**LLAMADO 68/2020 EDIFICIO CALLE MISIONES 1469
PRIMERA ACLARACIÓN**

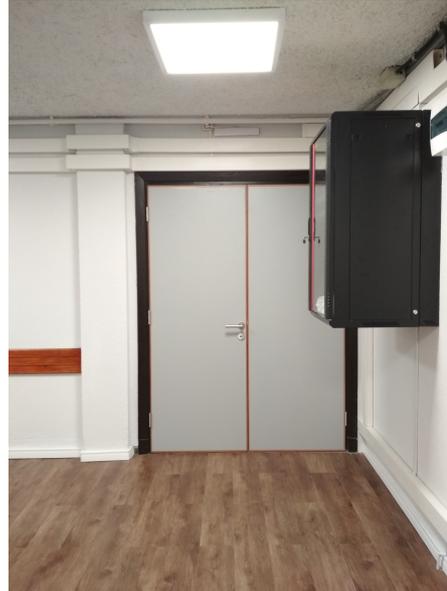
En el piso 5 el pavimento donde se retira la baranda de atención al público de hormigón armado es parquet, se deberá sustituir con un pavimento de similares características al existente 3m2.
